建设工程消防设计常见错误

(2024年3月版)

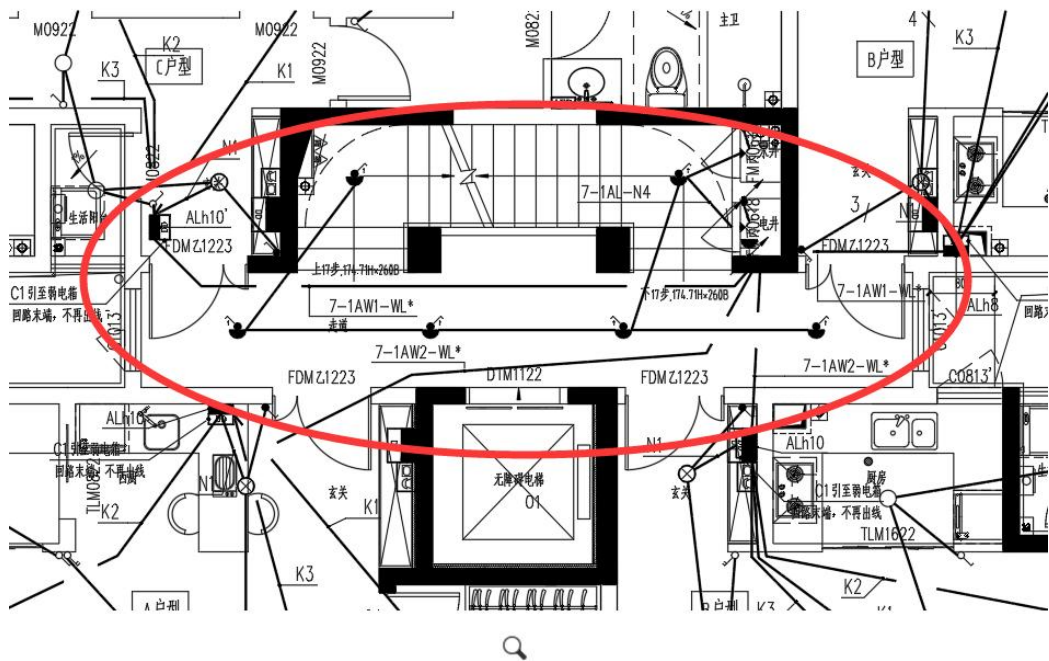
案例：某住宅小区 7 层住宅楼，疏散楼梯及走道未设置消防疏散照明。

1 安全出口、疏散楼梯（间）、疏散楼梯间的前室或合用前室、避难走道及其前室、避难层、避难间、消防专用通道、兼作人员疏散的天桥和连廊。

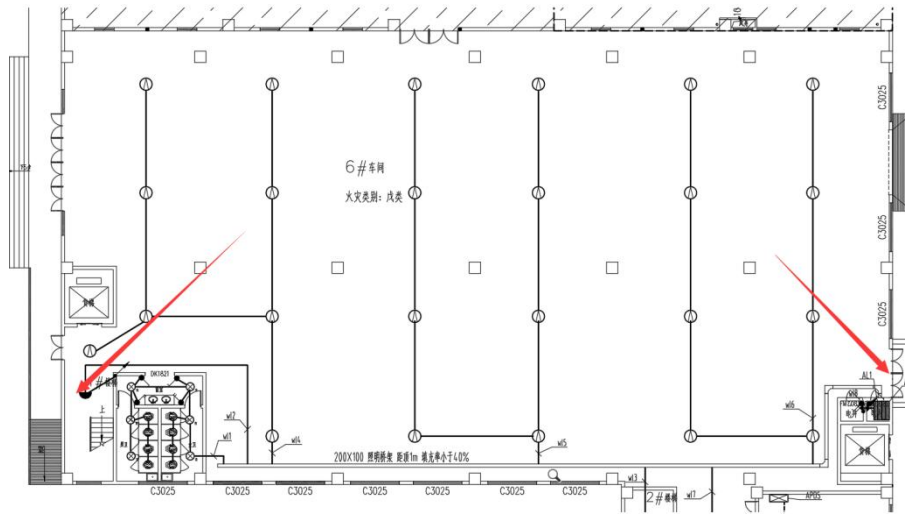
案例：某多层戊类厂房未在安全出口、敞开楼梯间设置消防疏散照明。

1 安全出口、疏散楼梯（间）、疏散楼梯间的前室或合用前室、避难走道及其前室、避难层、避难间、消防专用通道、兼作人员疏散的天桥和连廊。

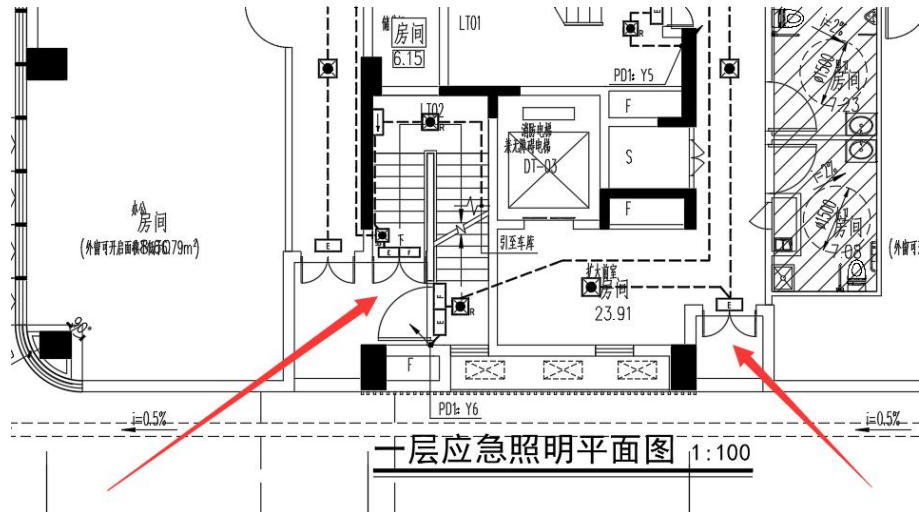
案例：某办公建筑一层安全出口外面及附近区域未设置应急照明灯具。

依据：《消防应急照明和疏散指示系统技术标准》GB 51309-2018 第 3.2.5 条 照明灯应采用多点、均匀布置方式，建、构筑物设置照明灯的部位或场所疏散路径地面水平最低照度应符合表 3.2.5 的规定。

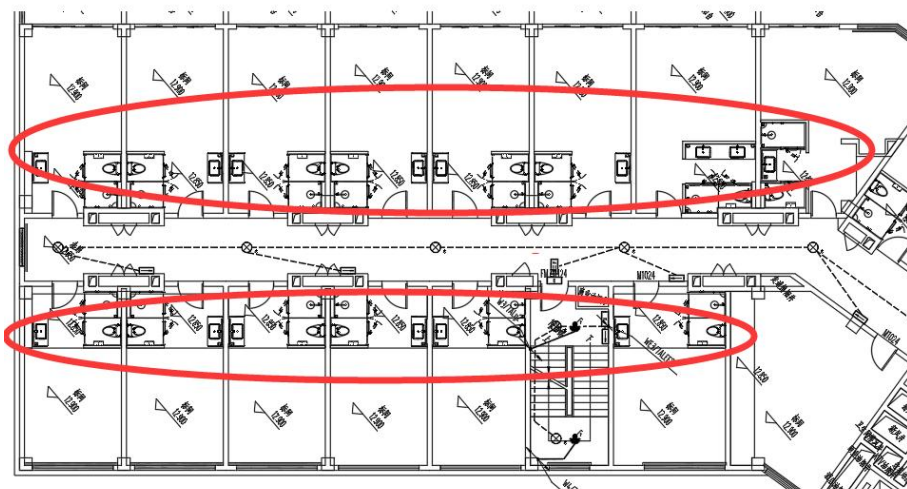
案例：某客房数量不少于 15 间的旅馆建筑，客房内未设置应急照明。

依据：《宿舍、旅馆建筑项目规范》GB 55025-2022 第 4.1.4 条 设有火灾自动报警系统的旅馆建筑，每间客房应至少有 1 盏灯接入应急照明供电回路。

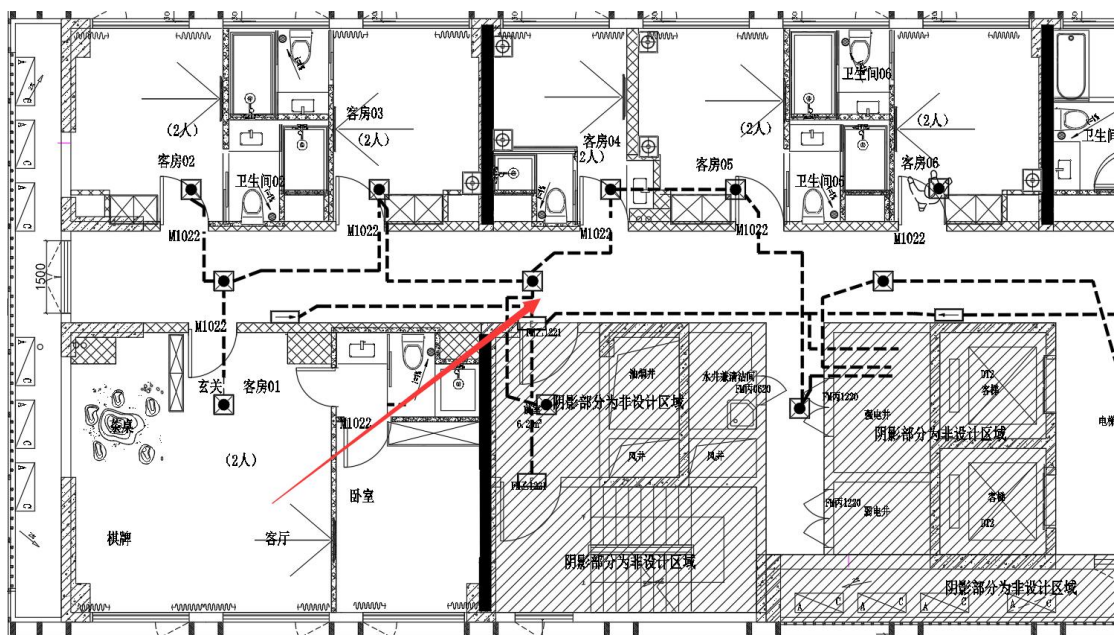
案例：某酒店装饰项目，未在走道上方设置指向疏散楼梯间入口的方向标志灯。

2) 当安全出口或疏散门在疏散走道侧边时，应在疏散走道上方增设指向安全出口或疏散门的方向标志灯。

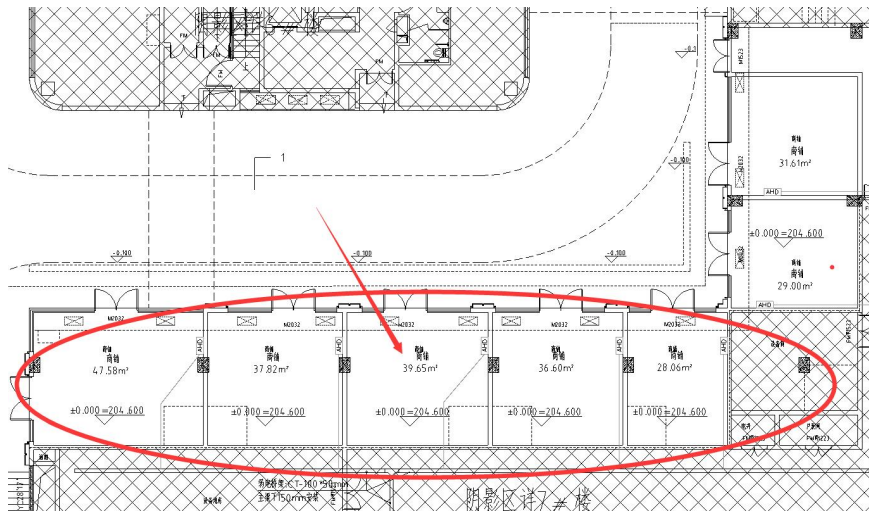
案例: 某单层商业建筑, 建筑面积 334.59m², 未设置火灾自动报警系统。

1 商店建筑、展览建筑、财贸金融建筑、客运和货运建筑等类似用途的建筑。

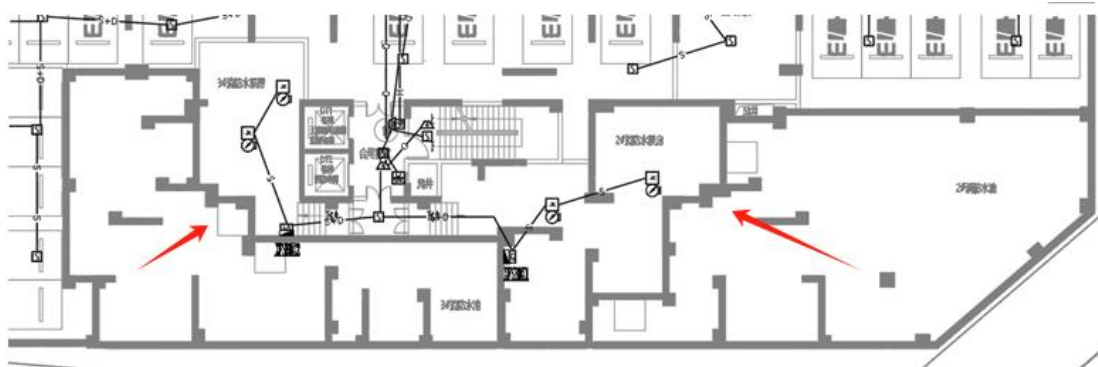
案例：某住宅小区，建筑面积 90228m²，消防水池设置在地下车库内，消防水池的水位信号未传输至消防控制室。

4 消防水池的水位应能就地和在消防控制室显示，消防水池应设置高低水位报警装置。

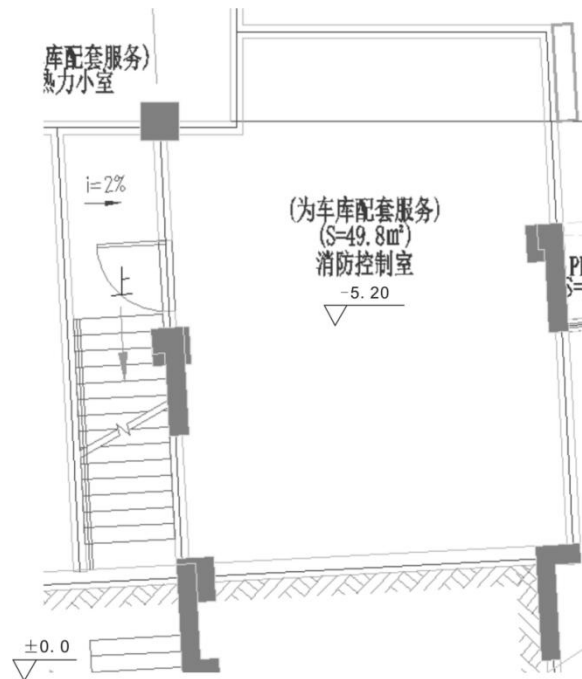
案例：某住宅小区项目，消防控制室设在负一层，且所处位置为小区低洼地带，其疏散门外为通向地面的敞开式楼梯，未考虑合理的防水淹技术措施，存在水淹消防控制室的隐患。

6 消防控制室应采取防水淹、防潮、防啮齿动物等的措施。

图 1 总线穿越防火墙

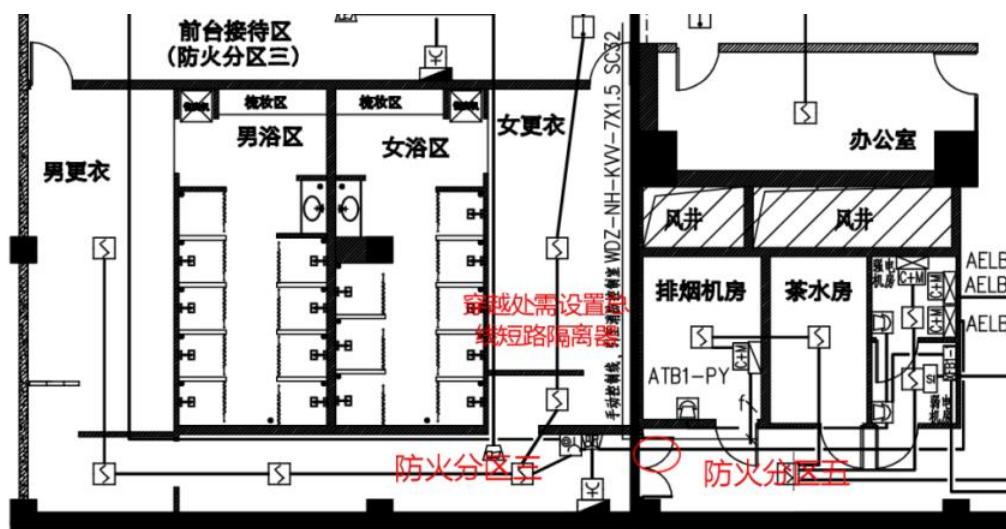
案例：某项目火灾自动报警系统总线在穿越防火分区处时，未设置总线短路隔离器。

测器、手动火灾报警按钮和模块等设备的总数不应大于 32 点。总线在穿越防火分区处应设置总线短路隔离器。

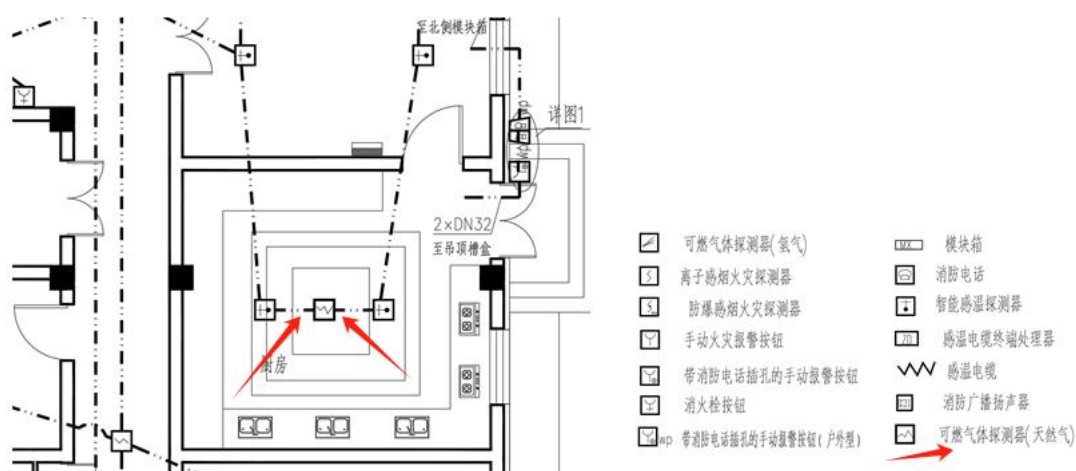
案例：某项目主控通信楼附属厨房内，可燃气体探测器直接接入火灾报警控制器的报警总线。

依据：《消防设施通用规范》GB 55036-2022 第 12.0.13 条 可燃气体探测报警系统应独立组成，可燃气体探测器不应直接接入火灾报警控制器的报警总线。

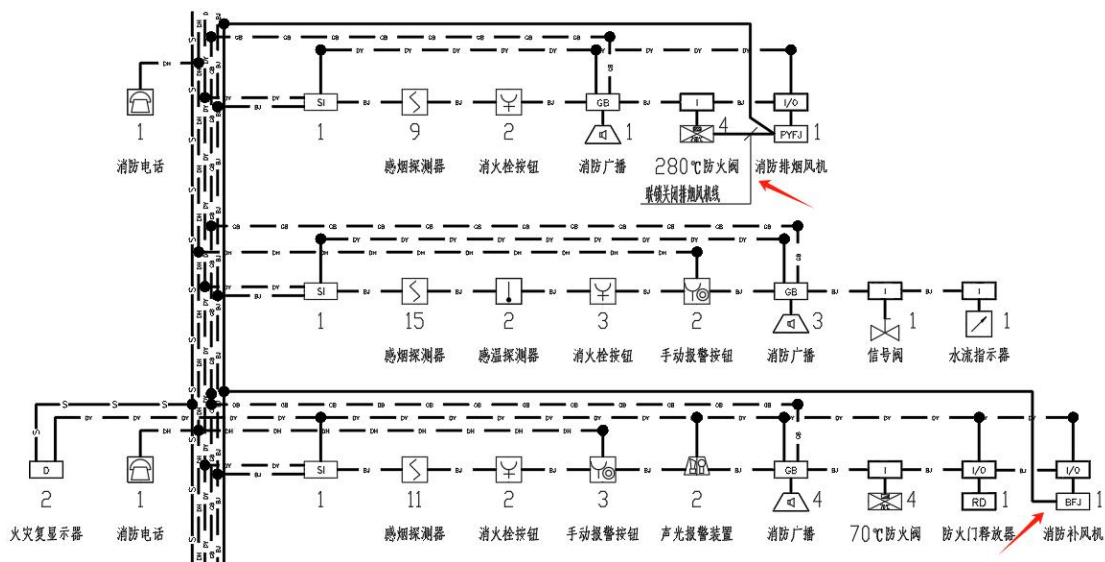
案例：某项目只设计了 280℃排烟防火阀联锁关闭排烟风机控制线，系统图、平面图均未设计 280℃排烟防火阀联锁关闭相应补风机。

依据：《消防设施通用规范》GB 55036-2022 第 11.3.5 条 下列部位应设置排烟防火阀，排烟防火阀应具有在 280℃时自行关闭和联锁关闭相应排烟风机、补风机的功能：

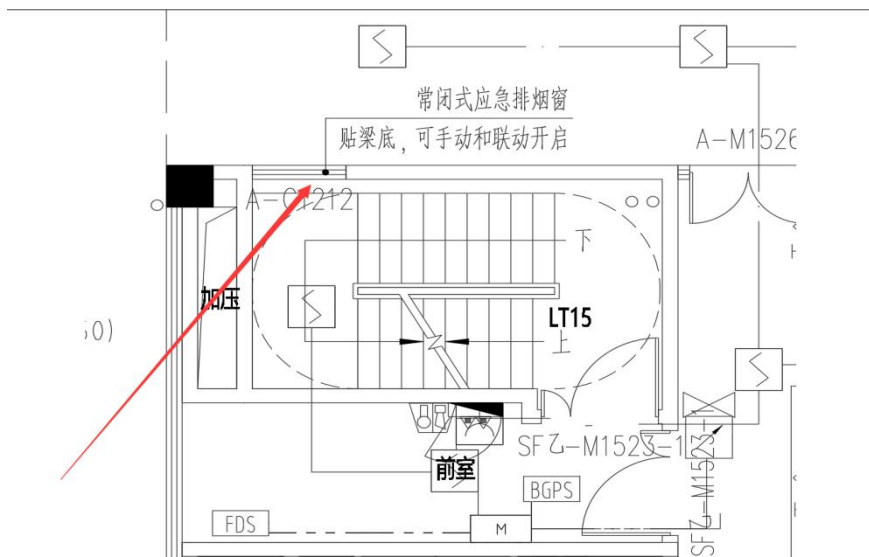
案例：某学校项目，设有机械加压送风系统的楼梯间顶部设有常闭式应急排烟窗，电气专业未设计消防联动。

依据：《建筑防火通用规范》GB 55037-2022 第 2.2.4 条 设置机械加压送风系统并靠外墙或可直通屋面的封闭楼梯间、防烟楼梯间，在楼梯间的顶部或最上一层外墙上应设置常闭式应急排烟窗，且该应急排烟窗应具有手动和联动开启功能。

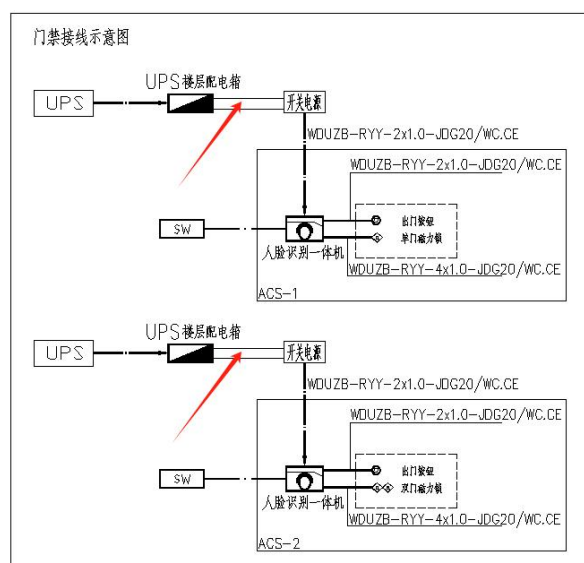
案例：某住宅小区项目，未设置消防联动模块控制出入口控制系统。

依据：《建筑电气与智能化通用规范》GB 55024-2022 第 5.3.6 条 出入口控制系统、停车库（场）管理系统应能接收消防联动控制信号，并应具有解除门禁控制的功能。

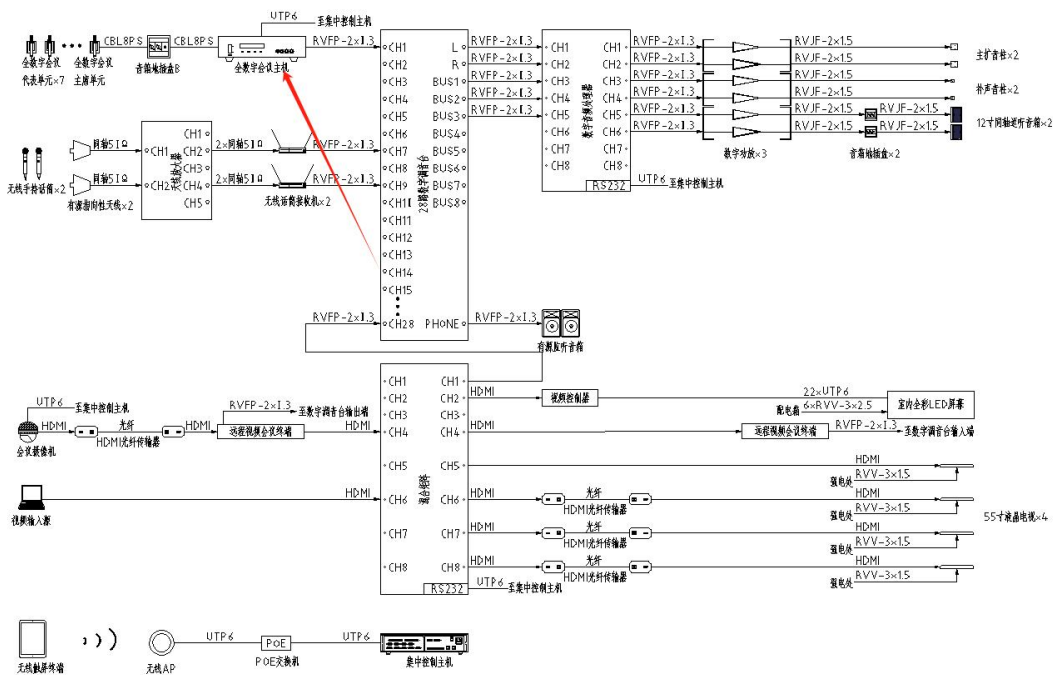
案例：某政府办公楼项目，会议系统控制主机未提供火灾自动报警联动触发接口，在火灾时联动终止会议功能。

依据：《建筑电气与智能化通用规范》GB 55024-2022 第 5.1.7 条 会议系统和会议同声传译系统应具备与火灾自动报警系统联动的功能。

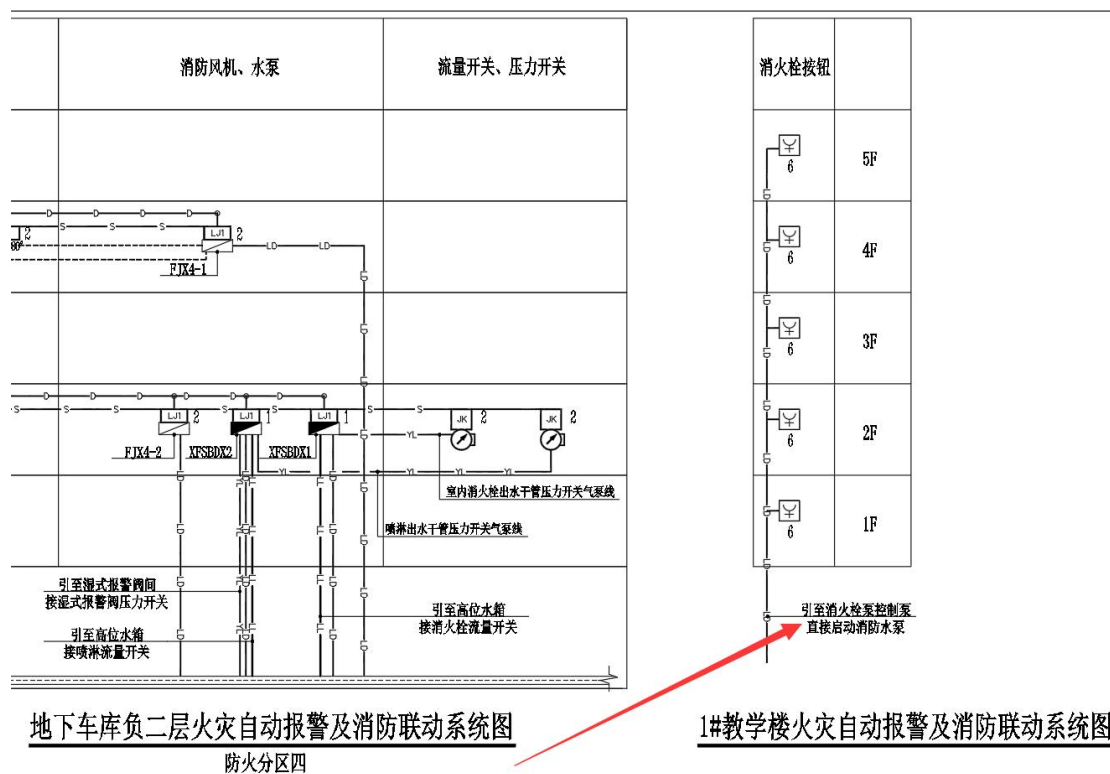
案例：某学校建筑，地下车库设有火灾自动报警系统、教学楼未设置火灾自动报警系统，教学楼消火栓按钮直接启动消火栓泵，不符合规范规定。

依据：《消防给水及消火栓系统技术规范》GB 50974-2014 第 11.0.4 条 消防水泵应由消防水泵出水干管上设置的压力开关、高位消防水箱出水管上的流量开关，或报警阀压力开关等开关信号直接自动启动消防水泵。消防水泵房内的压力开关宜引入消防水泵控制柜内。

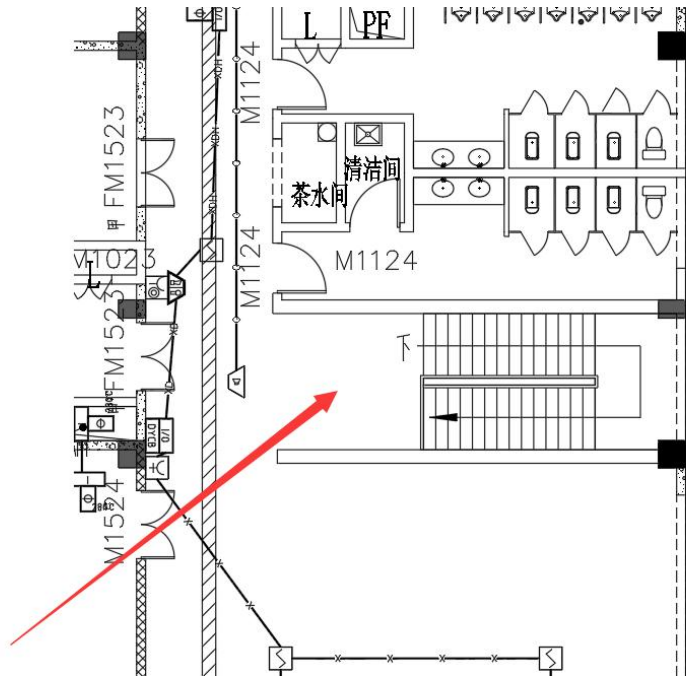
案例：某厂房研发车间，敞开楼梯间未设置火灾探测器。

1 敞开或封闭楼梯间、防烟楼梯间。

1 探测区域的每个房间应至少设置一只火灾探测器。

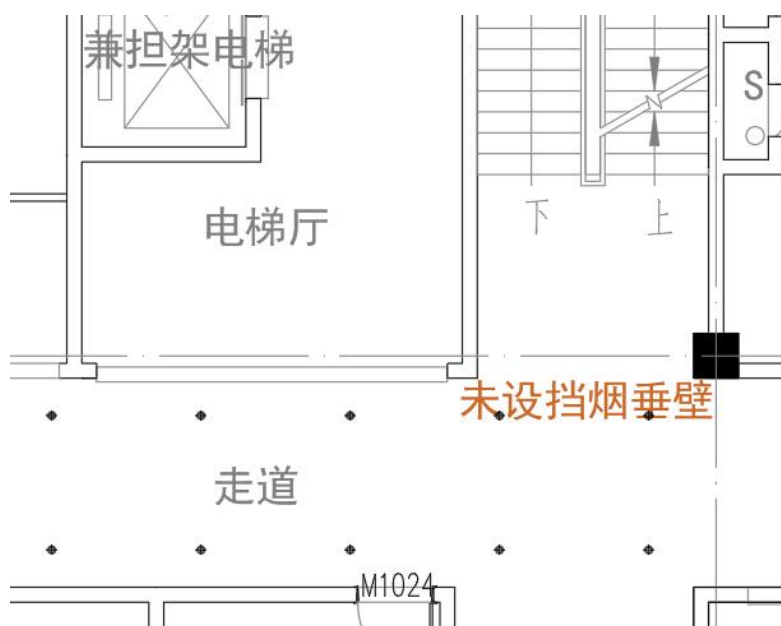
某办公室设置有自然排烟措施，其敞开楼梯与走廊相通处未设挡烟垂壁。设计违规，见下图：

案例：按规范要求，敞开楼梯穿越楼板的开口部应设置挡烟垂壁；但在楼梯间的最高层不应设置挡烟垂壁，否则反而影响楼梯间自然排烟；敞开式外廊、车库直接对外的出入口等与室外交界处也无需设置挡烟垂壁。

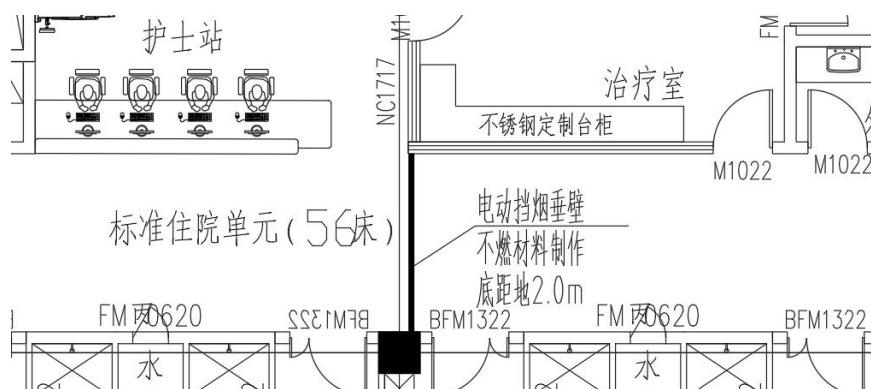
某项目设置在疏散走道的固定挡烟垂壁距地 2.0m，小于规范要求的最小净高 2.1m，如下图。

案例：依据 GB 51251-2017 第 4.6.9 条：“走道、室内空间净高不大于 3m 的区域，其最小清晰高度不宜小于其净高的 1/2。” 据此，排烟计算清晰高度、储烟仓厚度都可按 1/2 净高确定，但挡烟垂壁的下沿距装修完成地面的高度仍然不应小于 2.1m。

图 9-1

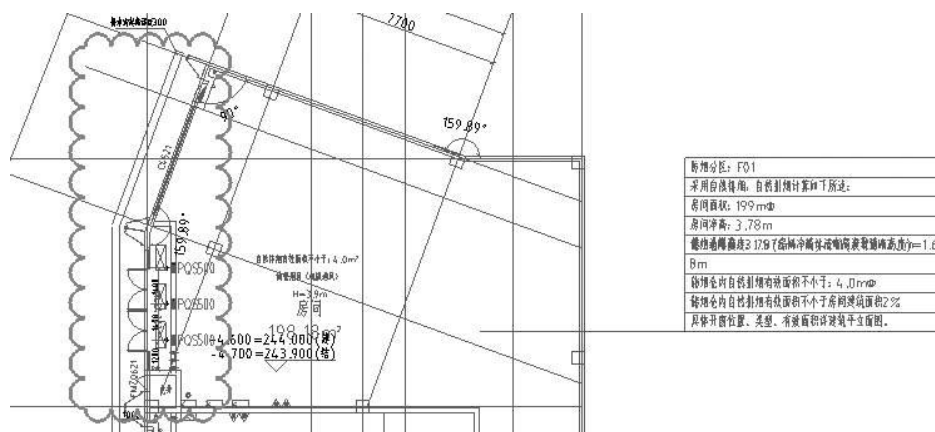
下图 9-1 为某项目暖通图纸，防烟分区面积 199m^2 ，净高 3.78m ，设计清晰高度 2.1m ，储烟仓厚度 1.68m ，设有外窗 C4521；经计算，该房间所需的有效排烟面积应不小于地面积的 2% ，即 3.98m^2 ，但经查建筑门窗大样图，外窗 C4521 在储烟仓内的可开启有效排烟面积为 2.23m^2 ，不足地面积的 2% 。

图 9-2

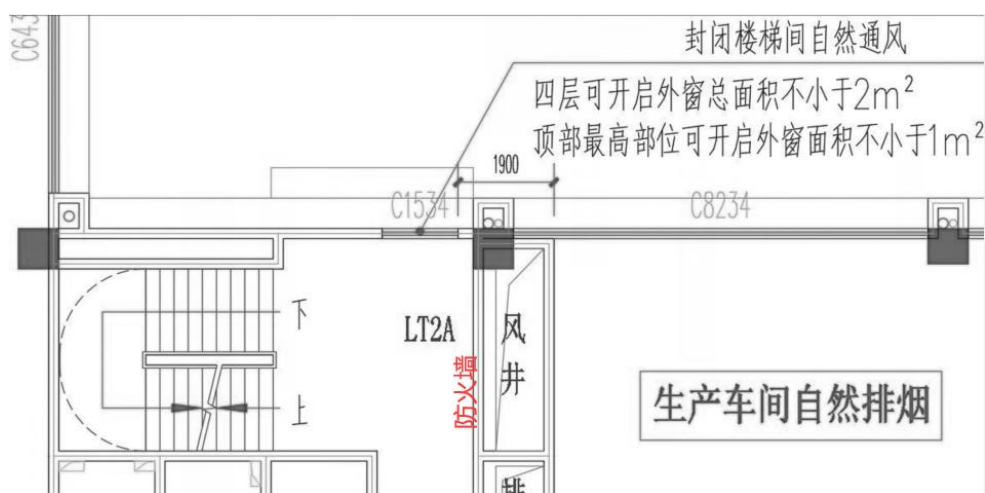
下图 9-2 为该项目自然排烟平面图，楼梯间防火墙两侧的自然排烟窗最近边缘水平距离不足 2.0m 。
